Avis Technique 6/08-1782*03 Add

Additif à l'Avis Technique 6/08-1782

Menuiserie PVC

Gamme 70 mm Série SOFTline, TOPline, SWINGline

Seuil 104.286

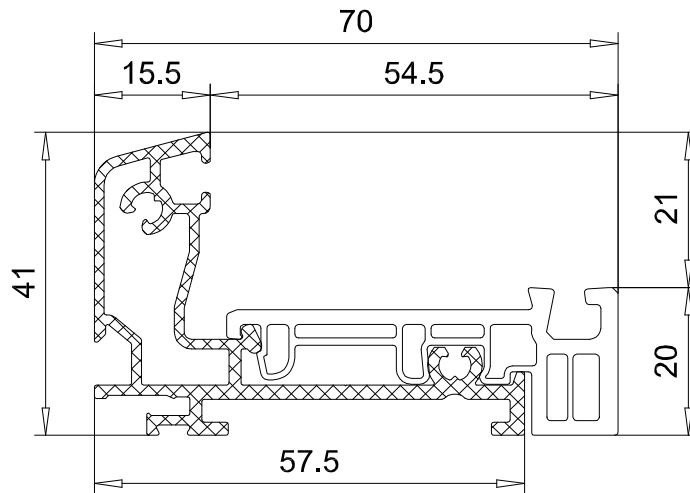
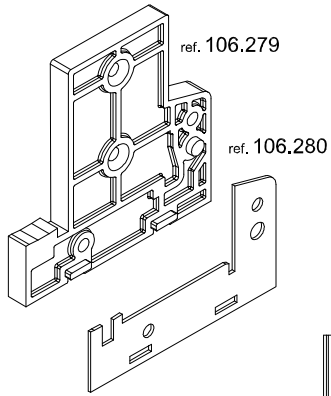
Les ouvrants 103293 et 103317 ne peuvent être soudés entre eux qu'en s'assurant de l'étanchéité de la soudure au droit de la chambre de drainage.

Les seuils 104 285 et 104 286 ne sont pas prévus pour être posés sur des menuiseries avec meneaux.

Les seuils à rupture de pont thermiques 104 285 et 104 286 sont montés par contre profilage des montants sur les seuils. La fixation est assurée par les embouts 106277 et 106279 complétée par des patins en silicone 106278 et 106280.

Dans le cas d'une partie fixe latérale, l'utilisation des seuils 104 286 et 104 285 n'est pas prévue.
